**COMMISSION TECHNIQUE ET
PEDAGOGIQUE
CIRCULAIRE DE SECURITE N° 136 modifiée**

Réf.: JMS/06/1297

Objet: Dommages constatés sur des bouclettes de fermeture de conteneur de secours.

Matériels concernés: Tout parachute plié avec un sectionneur Vigil en inox fabriqué en mars 2007.

IDENTIFICATION

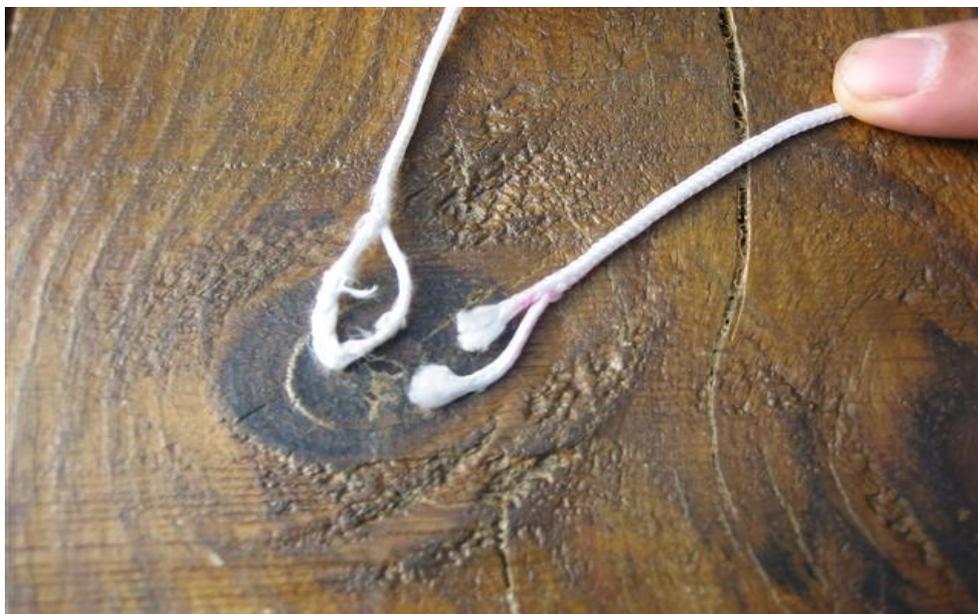
Texte: L'analyse montre que certains sectionneurs Vigil fournis par AAD en mars et avril 2007, reconnaissables à l'inscription 03-07-1 ou 03-07-2 ou 03-07-3 possèdent un défaut de fabrication. Le chanfrein du perçage du sectionneur inox a été ovalisé perpendiculairement au corps du sectionneur en lieu et place du sens longitudinal.

**LE CHANFREIN
EST OVALISÉ
DANS LE SENS
DE LA
LARGEUR

INCORRECT**

**LE
CHANFREIN
EST
OVALISÉ
DANS LE
SENS DE LA
LONGUEUR

CORRECT**

1/ Ouverture immédiate des équipements concernés, identifiables grâce aux documents fournis par le constructeur du déclencheur, **sans nécessité de repliage de la voilure de secours.**

2/ Identifier les sectionneurs en cause. (réf : 03-07-1 ; 03-07-2 ; 03-07-3).

3/ Déposer systématiquement tout sectionneur avec la référence 03-07-1 ; 03-07-2 ; 03-07-3 **quelque soit** la forme du chanfrein (jugé correct ou incorrect).

4/ Contacter AAD par mail (yann@vigil.aero) en joignant le numéro de série du Vigil, la date d'achat et les coordonnées complètes du propriétaire. AAD précisera si le sectionneur peut être remonté ou s'il doit être changé.

5/ En fonction de la réponse de AAD, changer ou non le sectionneur puis remonter le déclencheur avec un bouclette neuve.
